平成26年から平成28年に生産したコムの一部車両につきまして、平成31年4月17日に下記内容の改善対策を国土交通省へ届け出しました。

改善対策の概要

改善箇所説明図

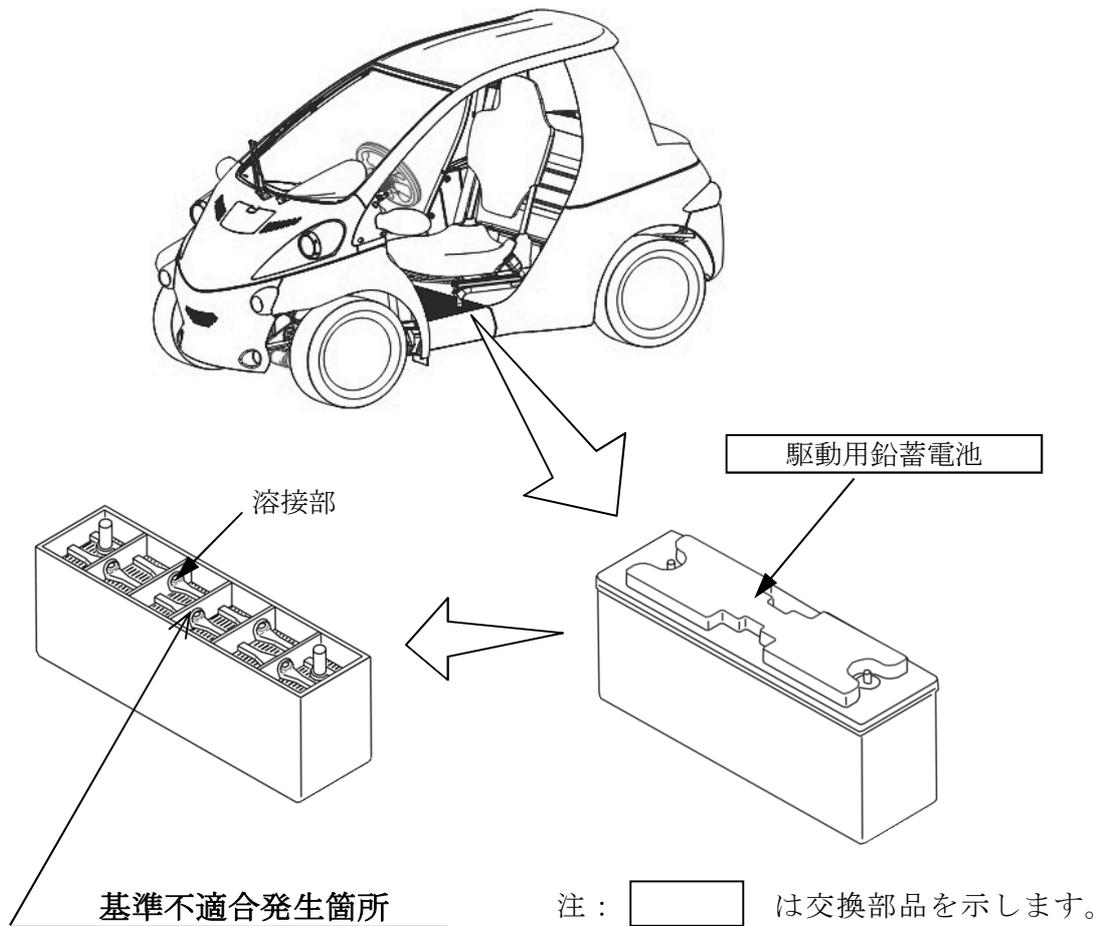
電気装置において、駆動用鉛蓄電池内部の溶接条件が不適切なため、溶接部の接合が弱いものがあります。そのため、充放電の繰り返しにより、溶接部が早期に劣化し、最悪の場合、当該駆動用鉛蓄電池内部が断線し、走行不能および再始動ができなくなるおそれがあります。

- 全車両、駆動用鉛蓄電池を良品と交換します。

- 改善実施済車両には車台番号1ケタ目上に黄ペイントを塗布します。
